Nuevo tornillo - Polea tensora 531 0274 30

531 0274 30

Situación 12.2007
INA 0014

Fig. 1: 531 0274 30

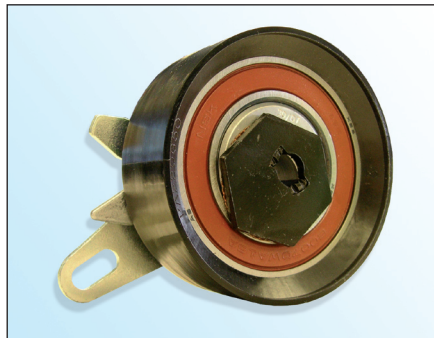
En el marco del desarrollo continuo de nuestros productos y de la seguridad de la calidad INA suministra con la polea tensora **531 0274 30** un nuevo tornillo (fig. 3).

- Cabeza de tornillo plana con Torx
- Cabeza de tornillo Ø 18,5 mm
- Clase de resistencia 10.9
- Seguro del tornillo en la rosca
- Con retención de par

INA recomienda cambiar el tornillo original (fig. 2) por el tornillo suministrado.

Par de apriete: 20 ± 1,5 Nm
